Co zmieni się na
ulicach
Niemcewicza
i Wspólnej
w Wesolej po
wybudowaniu
ścieżki rowerowej?

Raport z konsultacji społecznych
dotyczących budowy infrastruktury
rowerowej w dzielnicy Wesola na ul.
Niemcewicza i ul. Wspólnej na odcinku od
1 Praskiego Pułku do ul. Szosowej.

Konsultacje społeczne przeprowadził
Zarząd Dróg Miejskich

Warszawa, 17 stycznia 2017 r.

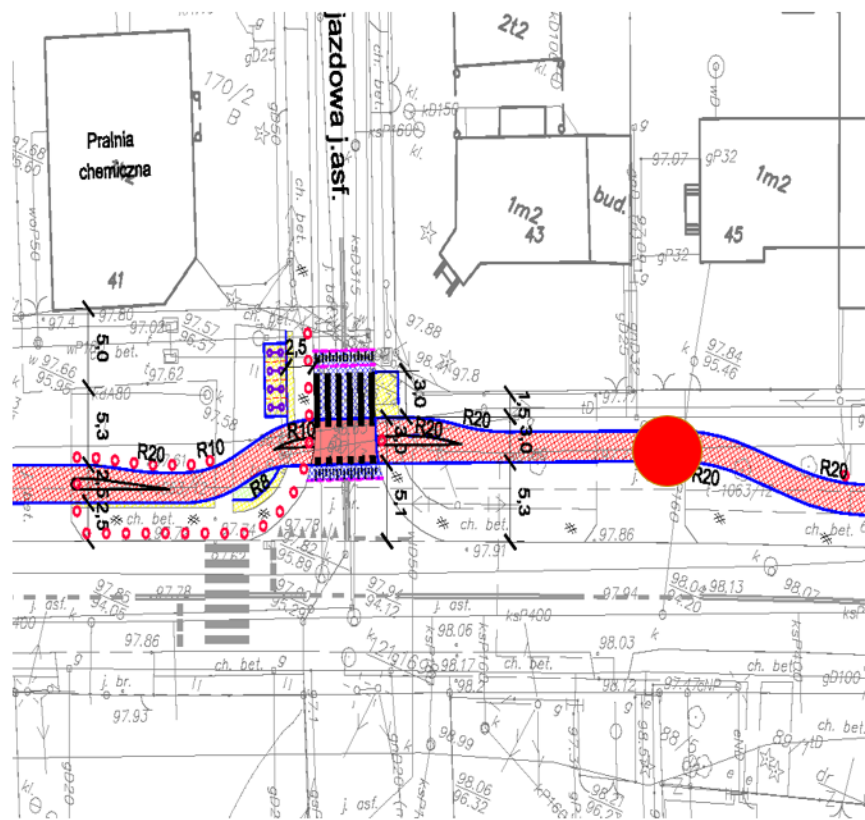
8.	PL	<p>Jako czynny rowerzysta, bardzo się cieszę, że prace nad ścieżką rowerową wzdłuż ulic Niemcewicza i Wspólnej nabrały tempa i mam nadzieję, że w niedługiej perspektywie uda się je doprowadzić do końca.</p> <p>Analizując projekt ścieżki mam uwagę do odcinka Wspólna 43-45, który centralnie przecina podjazd do mojej posesji (Wspólna 45).</p> <p>Wydaje mi się, że wytyczenie ścieżki wzdłuż chodnika a następnie po analogicznym łuku do przejścia dla pieszych tak jak po drugiej stronie ul. Przejazdowej przy budynku pralni, byłoby rozwiązaniem bardziej korzystnym. Po pierwsze wyjeżdżając z posesji, kierowca miałby lepszą widoczność (ścieżka wzdłuż chodnika byłaby o kilka metrów dalej od bramy, rowerzysta również mógłby w razie potrzeby zwolnić) a po drugie taki przebieg pozwoliłby na zachowanie miejsc parkingowych przed bramą posesji, których w okolicy jest bardzo ograniczona ilość.</p> <p>Wydaje się, że takie wytyczenie ścieżki nie powinno być problemem i będzie stanowiło obopólną korzyść.</p> <p>W załączeniu przesyłam wycinek projektu analizowanego odcinka.</p>	Uwzględniono

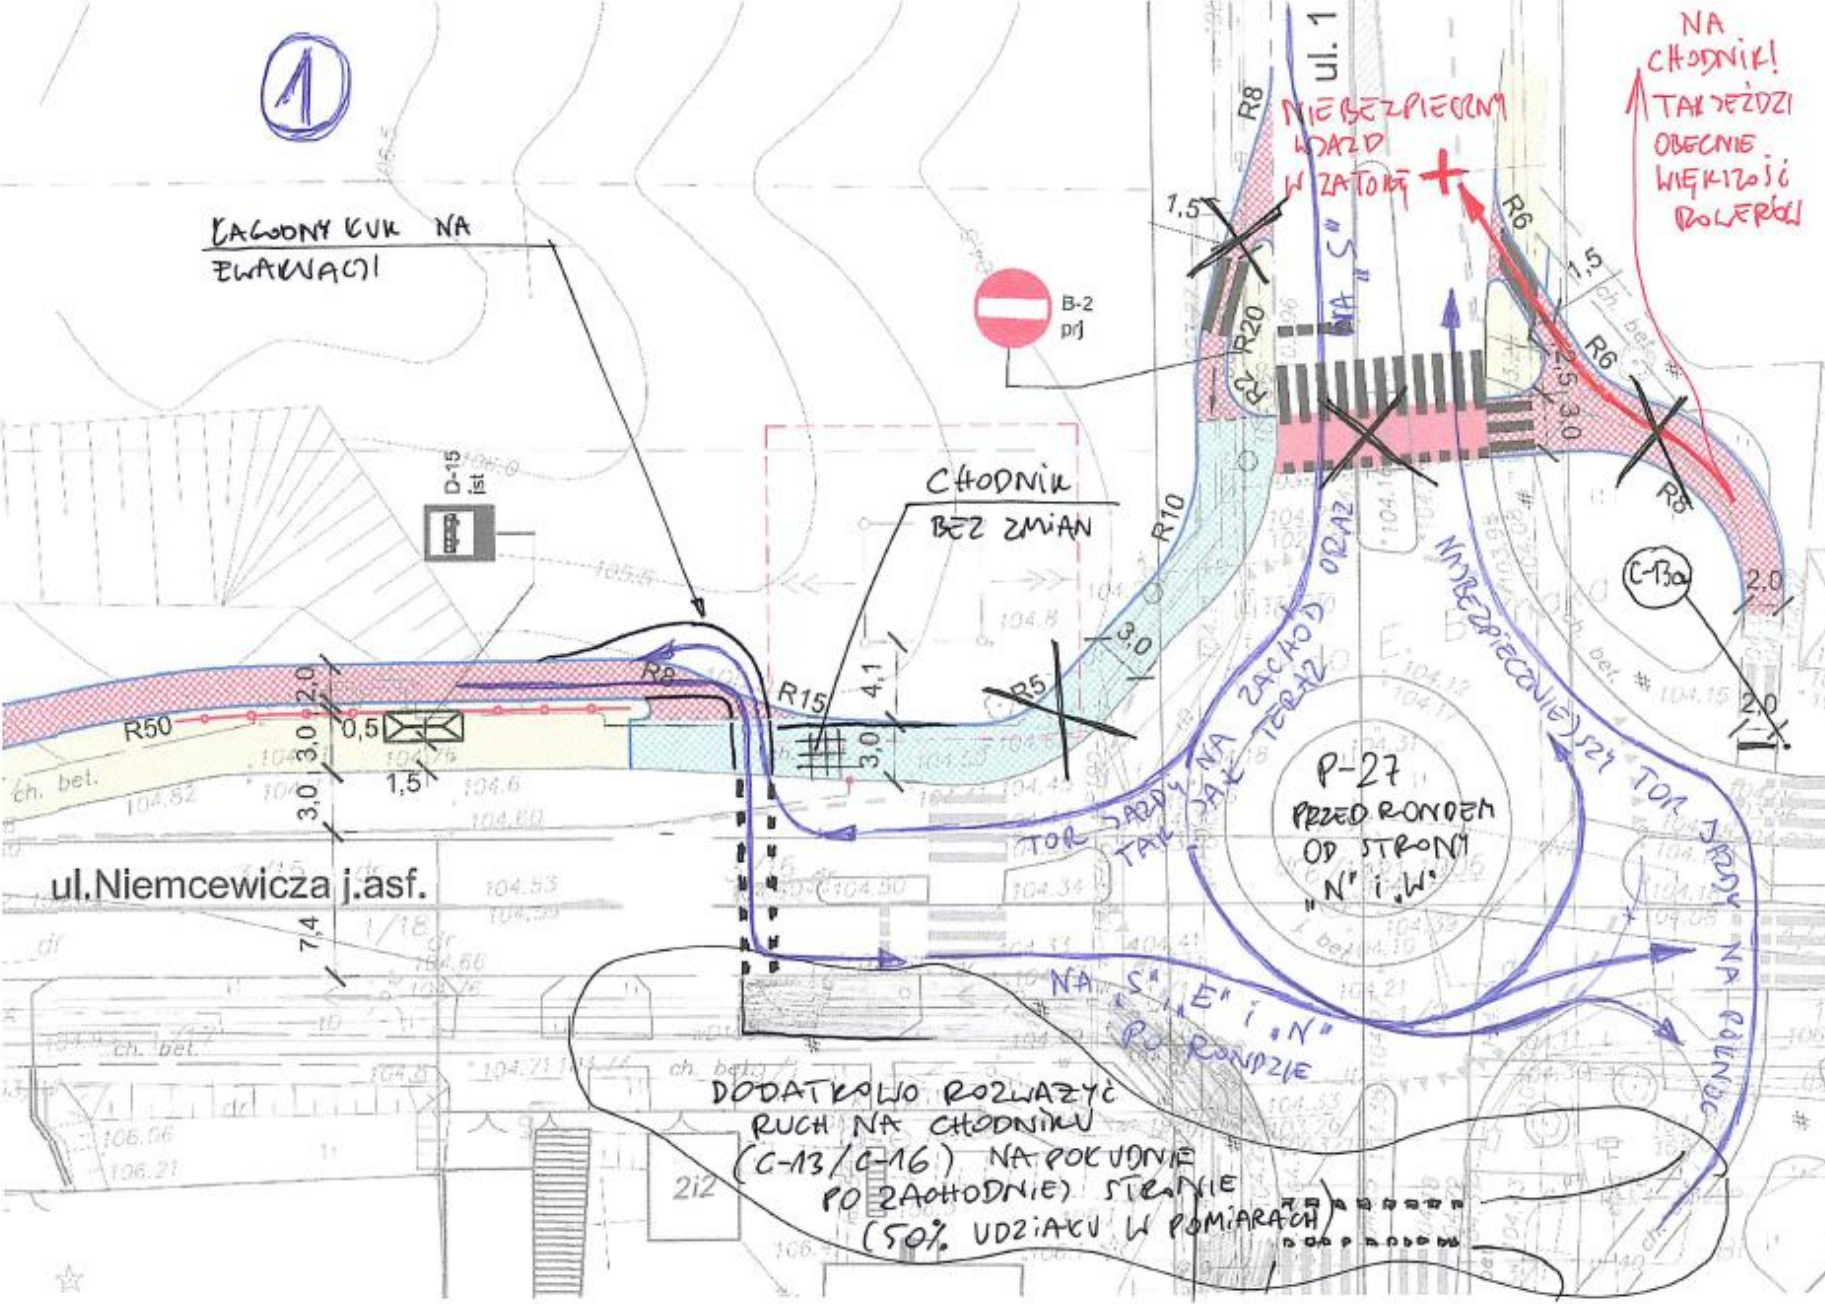
19	WMK	<p>Warszawska Masa Krytyczna jako reprezentacja środowisk rowerowych wnosi o całkowitą rezygnację z przedstawionego projektu. Zaprezentowane rozwiązanie w żaden sposób nie poprawi sytuacji rowerzystów, a jedynie doprowadzi do przeniesienia konfliktu rowerzysta - kierowca na rowerzysta - pieszy. O ile w pierwszym przypadku rowerzysta był równoprawnym uczestnikiem ruchu o tyle w drugim będzie z mocy prawa podporządkowany pieszym. Jasno z tego wynika iż w realizacji niniejszego projektu nie chodzi o nic innego niż usunięcie rowerzystów z jezdni w imię św. przepustowości. Miasto w naszej opinii nie powinno w ten sposób dodatkowo faworyzować i tak już nadmiernie uprzywilejowanej grupy uczestników ruchu. Ponadto miejscowe środowiska rolkarskie mocno zaangażowane w ten projekt nie ukrywają iż głównym jego celem jest powstanie kolejnego odcinka wygodnej rolkostrady. Wszystko to powoduje iż w naszej opinii niniejszy projekt doprowadzi do wydatkowania środków publicznych na projekt który jest tylko z nazwy "rowerowy" poprawi bowiem sytuację kierowców, rolkarzy i częściowo pieszych, a sytuację rowerzystów znacząco pogorszy. Oznacza to iż w przypadku kontynuowania prac nad tym projektem i wychodząc na przeciw potrzebom pieszych i rolkarzy należy cały odcinek oznaczony obecnie jako ciąg pieszo-rowerowy (C-13/C-16 z poziomą kreską) oznakować jako ciąg pieszy (C-16). Środki publiczne które mają być przeznaczone na ten projekt należy również pozyskać z innych źródeł niż środki przeznaczone na infrastrukturę rowerową.</p>	<p>Nie uwzględniono</p>	<p>Wydzielona infrastruktura rowerowa na ul. Niemcewicza i ul. Wspólnej zapewni możliwość komfortowego i bezpiecznego przemieszczania się rowerzystom, bez względu na ich doświadczenie i wiek. Przy projektowaniu uwzględnione zostaną podstawowe standardy, które pozwolą na stworzenie infrastruktury o wysokich walorach użytkowych,</p>

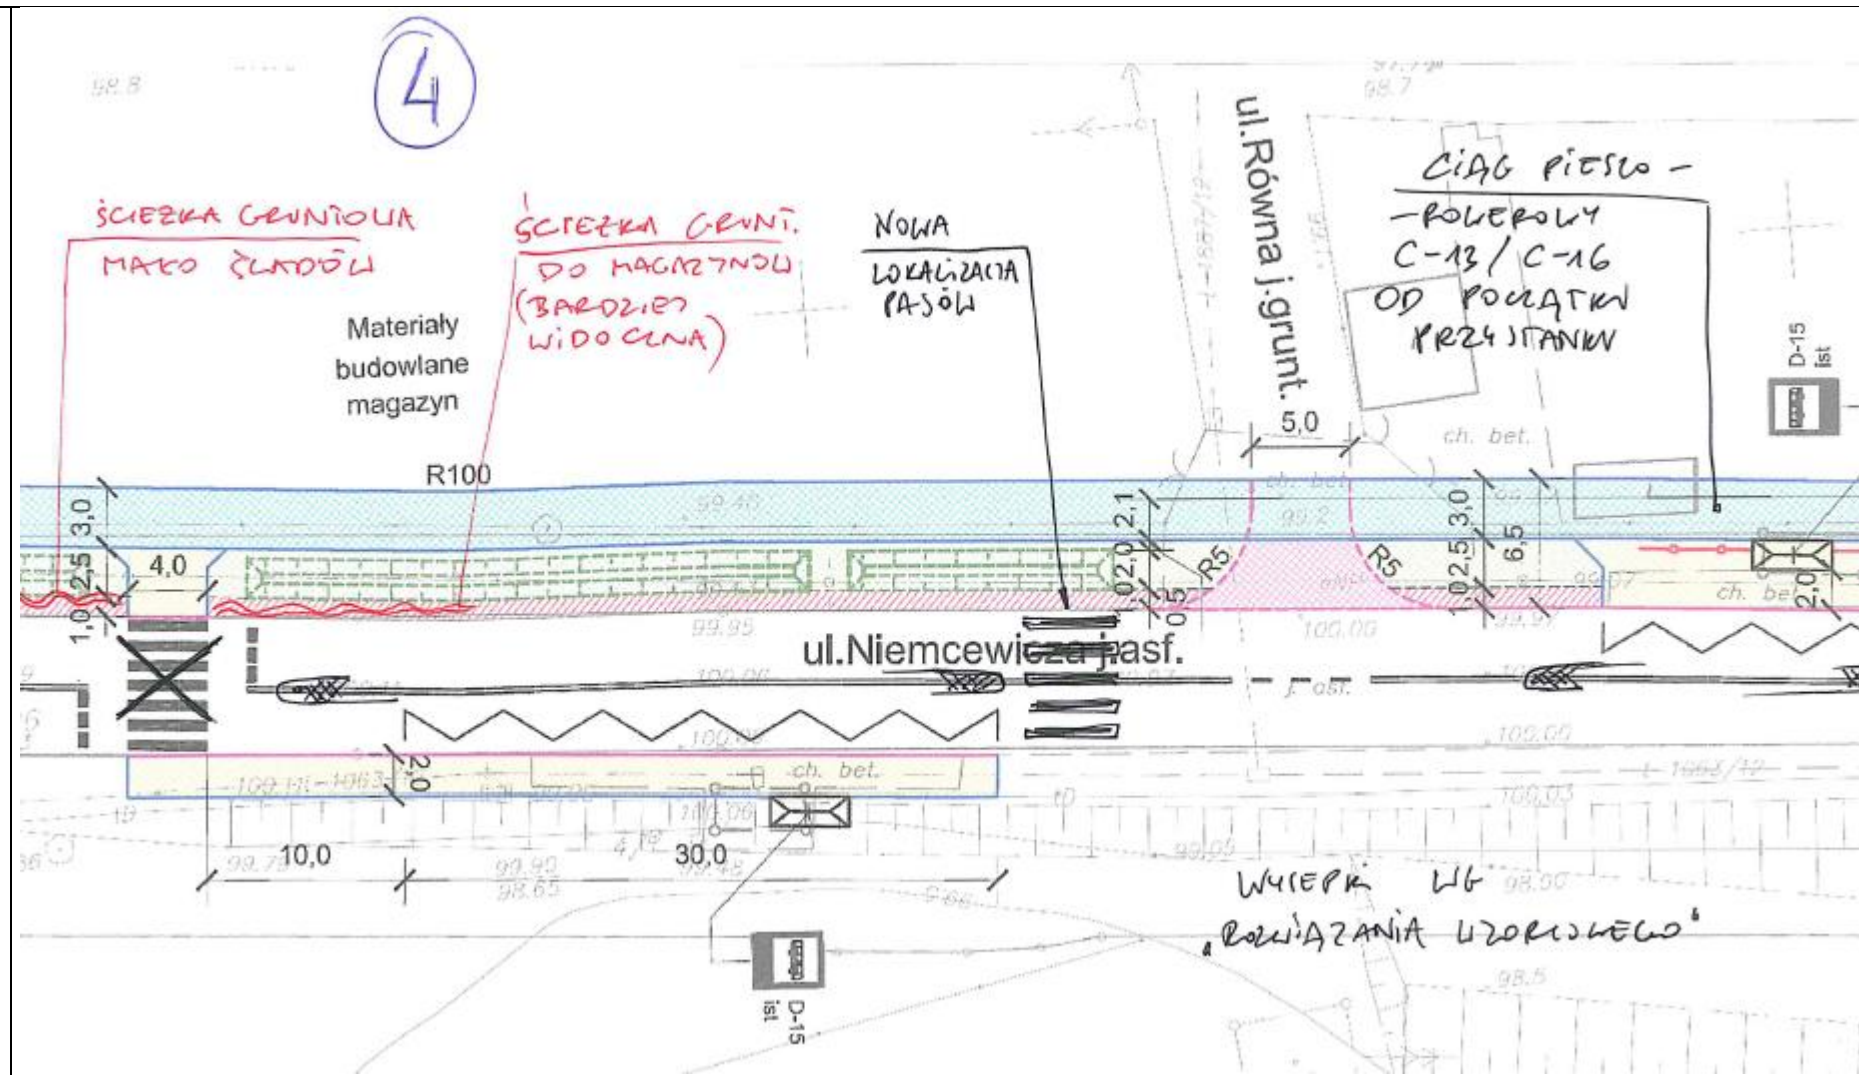
która zapewni odpowiednią alternatywę dla rowerzystów poruszających się obecnie po jezdni.
20 TG	 <p>a) Propozycja rozważenia dopuszczenia ruchu na chodniku po w południowo-zachodnim narożniku skrzyżowania wynika z moich doświadczeń z czerwcowych pomiarów ruchu rowerowego. Z chodnika na tym wlocie skorzystało niemal tyle samo osób, co ze ścieżki rowerowej po drugiej stronie - i to pomimo ciasnoty przy zatoce przystankowej. Zdaję sobie sprawę, że wdrożenie tej propozycji wymaga przesunięcia przystanku, ale ten jest i tak na tyle dysfunkcyjny, że moim zdaniem trzeba to zrobić.</p> <p>b) Ruch rowerów po rondzie o tych wymiarach uważam za najlepsze możliwe rozwiązanie. Przejazd na wlocie zachodnim zlokalizowałem tylko ze względu na kolizję DDR z obrysem słupa energetycznego. Lepsze byłoby włączenie jako "szósty wlot" w północno-zachodnim narożniku ronda. Przejazd w tym miejscu daje taki efekt, że żaden rowerzysta w żadnej relacji nie musi przecinać jezdni w poprzek więcej niż raz. Przejazd wg propozycji projektanta (na wlocie północnym) mógłby skłaniać rowerzystów</p>	<p>Nie uwzględniono</p> <p>Prowadzenie ruchu rowerowego na zasadach ogólnych na skrzyżowaniu o ruchu okrężnym jest rozwiązaniem dobrym w przypadku możliwości lokalizowania drogi dla rowerów jako jeden z wlotów na rondzie. W tym przypadku ze względu na kolizję ze słupem energetycznym nie ma możliwości podłączenia drogi dla rowerów wzdłuż ul. Niemcewiczka bezpośrednio na skrzyżowaniu, a wyznaczenie przejazdu dla rowerzystów w odsunięciu od skrzyżowania jest rozwiązaniem niewystarczająco czytelnym. Wyznaczenie drogi dla rowerów i pieszych w południowo-zachodnim narożniku skrzyżowania zostało odrzucone na wcześniejszym etapie projektowym ze względu na ograniczoną wzajemną widoczność potencjalnych użytkowników wynikającą z istniejącego ogrodzenia działki prywatnej.</p>

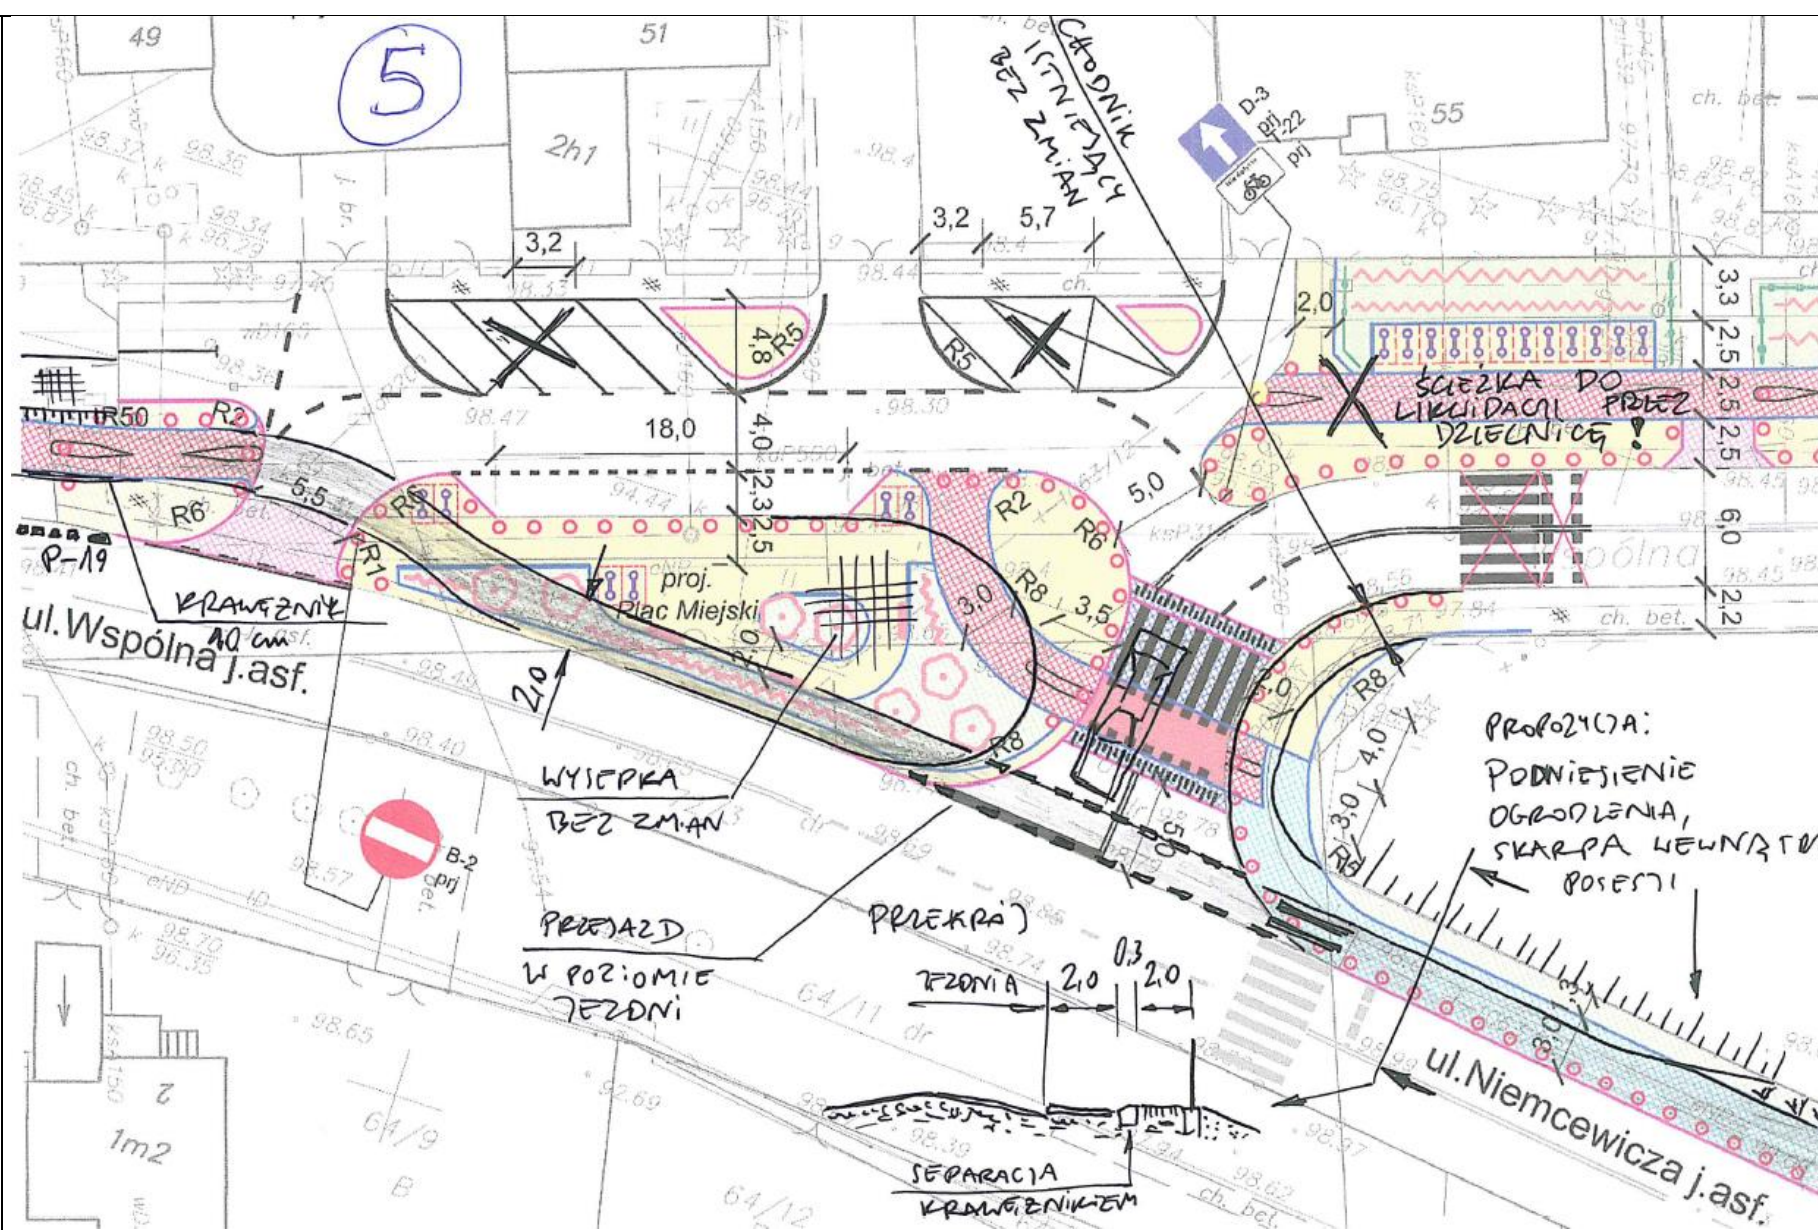
- a) Stan ścieżek gruntowych prowadzących do przejścia dla pieszych wskazuje, że większość osób z niego korzystających dociera do niego od strony wschodniej lub tam się kieruje. Dlatego zasadne jest moim zdaniem przesunięcie pasów do ulicy Równej i utworzenie na GRZYBOWEJ podobnej pary przystanków, jak w zespołach REJTANA i GROSZÓWKA.
- b) Od tego miejsca na zachód oznakowanie ścieżki jako ciąg pieszo-rowerowy (C-13/C-16) zgodnie z propozycją projektanta można uznać za uzasadnione bliskością celów potencjalnych podróży pieszych.

Lokalizacja przystanków autobusowych i układ dojazd zostały uzgodnione z Zarządem Transportu Miejskiego. Przesunięcie przejścia dla pieszych do ul. Równej może negatywnie wpłynąć na poziom bezpieczeństwa pieszych na przejściu przez ul. Niemcewicz (piesi zasłonięci przez autobus na przystanku).

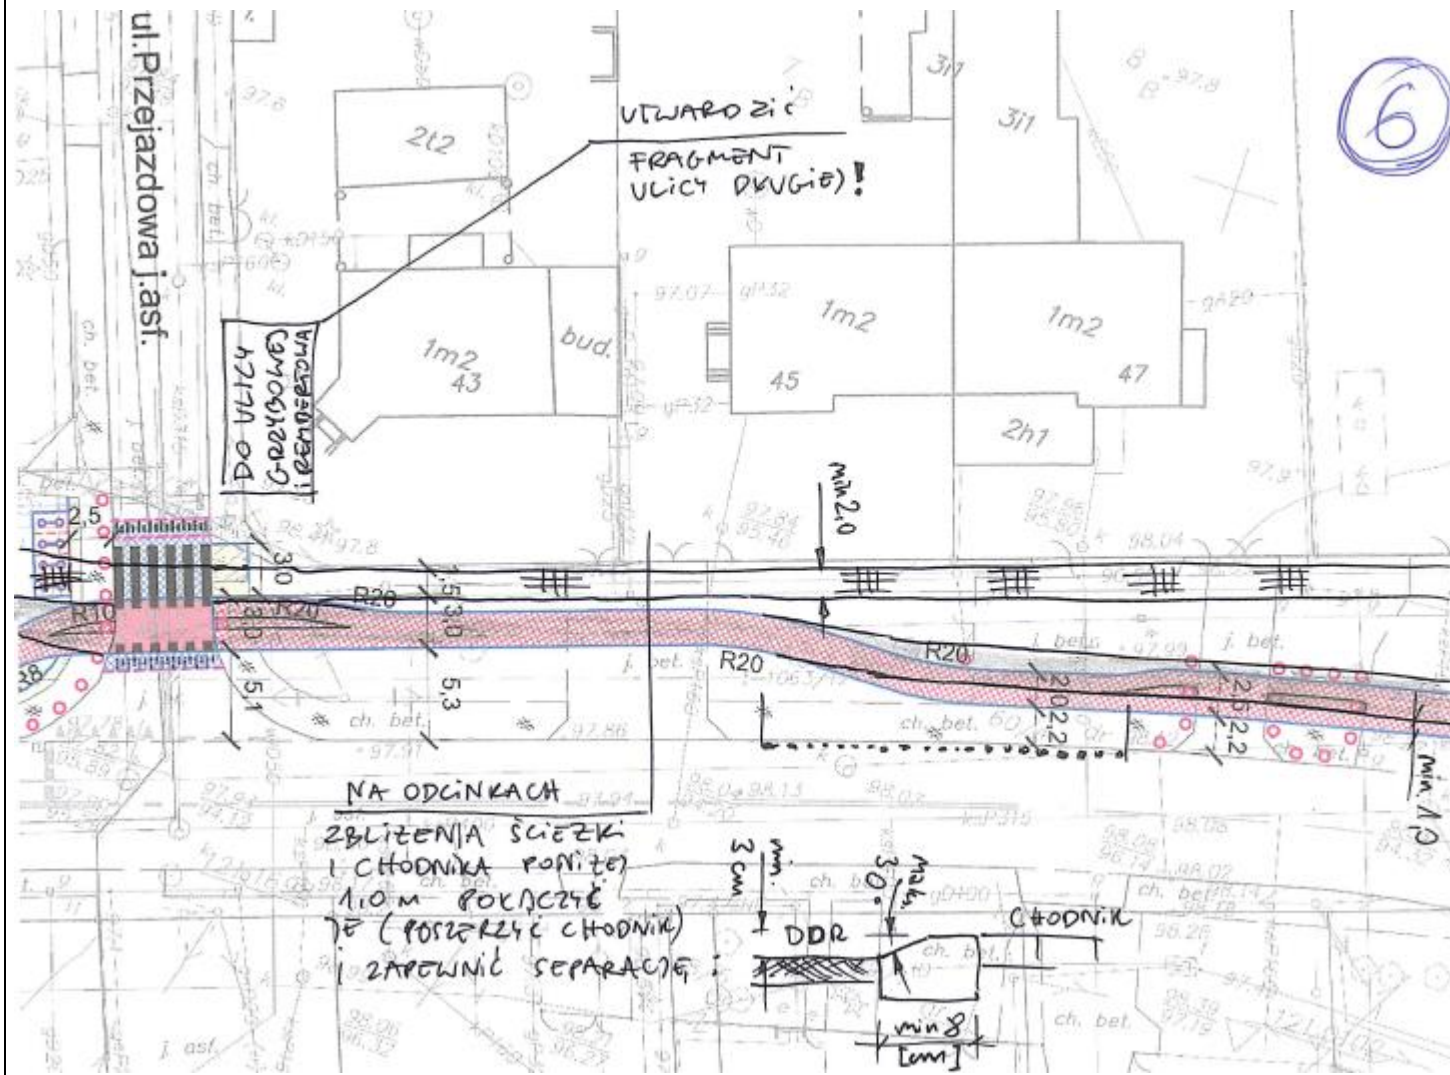
- a) Proponuję ograniczyć do minimum ingerencję w istniejącą wysepkę od strony północnej, gdzie parkują klienci lokalnych przedsiębiorców. "Plac Miejski" byłby zdecydowanie właściwszy bliżej ul. Brata Alberta, po południowej stronie ulicy. Może kiedyś uda się zmniejszyć parking pod delikatesami, gdy więcej ludzi zacznie jeździć tam na rowerach?

- b) Nalegałbym na poprowadzenie drogi dla rowerów tuż przy jezdni, bez odgięcia. Rozumiem obawy Inżyniera ruchu o zagrożenie ze strony pojazdów skręcających z jezdni głównej w bok (w stronę szkoły), ale odgięcia tuż przy łukach jezdni są niedopuszczalne, a miejsca na łagodne łuki nie ma.

- Alternatywnie proszę wprowadzić ruch rowerowy w jezdnię boczną (serwisową) na zasadach ogólnych, jako "czwarty wlot" skrzyżowania (mniej więcej od tej strony, gdzie jest zaznaczony wymiar R8 po wschodniej stronie, wewnątrz łuku).

- c) Wnoszę o zlikwidowanie ścieżki rowerowej na wschodnim odcinku ulicy Wspólnej. Bruk może pozostać jako dodatkowy chodnik.
- d) Sugerowałbym próbę porozumienia z użytkownikiem działki po wewnętrznej stronie łuku ul. Wspólnej, tak aby niezbędną skarpe wykonać wewnątrz ogrodzenia. Zwiększy to przestrzeń na wydzielenie DDR (2,0m) idącej prosto i chodnika (2,0m) idącego wzdłuż płotu, z zachowaniem właściwej separacji (wg szkieletowego przekroju - patrz też. s.6).

Zrezygnowano z wyznaczania skweru miejskiego w rejonie skrzyżowania ul. Niemcewicz i ul. Wspólnej – ingerencja w tym miejscu będzie ograniczała się do zaprojektowania drogi dla rowerów wzdłuż ul. Niemcewicz z minimalną zmianą istniejącej geometrii skrzyżowania. Przejazd dla rowerzystów i przejście dla pieszych zgodnie z wymogiem Inżyniera Ruchu m.st. Warszawy muszą być odsunięte od krawędzi jezdni o min. 5,00 m – projekt zostanie skorygowany z uwzględnieniem łagodniejszego odgięcia przed przejazdem dla rowerzystów przy wykorzystaniu terenu poza pasem drogowym. Istniejąca droga dla rowerów na ul. Wspólnej znajduje się w pasie drogi dzielnicowej i jej ewentualna likwidacja musiała by zostać zrealizowana przez Dzielnicę Wesoła m.st. Warszawy.
